ALCALDÍA MAYOR DE BOGOTÁ D.C. Fondo Prevención y Atención Emergencias	CONCEPTO TÉCNICO SOBRE NECESIDAD DE ESTUDIOS DETALLADOS DE AMENAZA Y RIESGO POR FENOMENOS DE REMOCIÓN EN MASA DENTRO DEL TRÁMITE DE LICENCIA URBANÍSTICA	Código:	GPR-FT-10
		Versión:	04
		Fecha de revisión:	21/06/2011

1.1 CONCEPTO TÉCNICO No.	CT-7580
1.2 ÁREA:	Análisis y Mitigación de Riesgos
1.3 COORDINACIÓN:	Estudios y Conceptos Técnicos
1.4 REFERENCIA CRUZADA RADICADO FOPAE:	2014ER1080
1.5 RESPUESTA OFICIAL No.	RO-72400

2.1 SOLICITANTE:	Luis Antonio Figueroa Patiño
2.2 PROYECTO:	NR
2.3 LOCALIDAD:	4. SAN CRISTOBAL
2.4 UPZ:	51. LOS LIBERTADORES
2.5 BARRIO O SECTOR CATASTRAL:	BARRIO VALPARAISO
2.6 DIRECCIÓN:	CARRERA 11 C ESTE 66 – 56 SUR
2.7 CHIP:	AAA0005KAJZ
2.8 MANZANA CATASTRAL:	22
2.9 PREDIO CATASTRAL:	13
2.10 ÁREA (Ha):	0.062568
2.11 FECHA DE VISITA:	Julio 21 de 2014

Fotografía No 1. Panorámica del predio objeto de visita en donde se evidencia un sector consolidado cuyo uso principal es residencial.

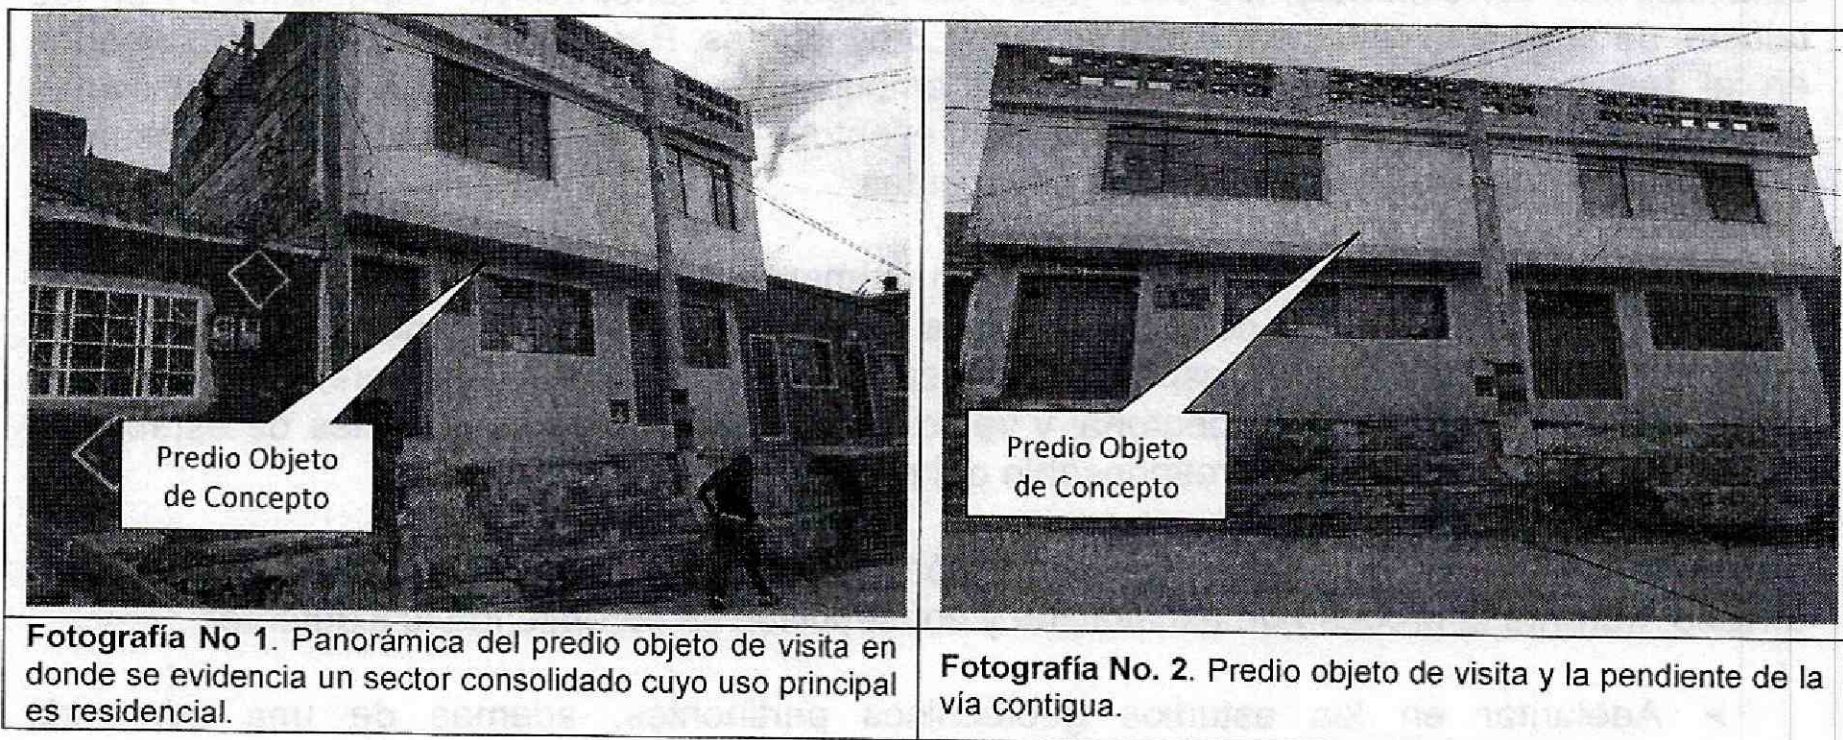
En el momento de la visita técnica al predio objeto del presente concepto técnico, se encontró en el lote una construcción de mampostería de dos (2) niveles más azotea, la cual colinda con dos edificaciones de un (1) nivel cada una. En inmediaciones al predio ni en zonas aledañas se encontraron procesos antiguos ni activos de remoción en masa (Fotografías No 1 y 2).
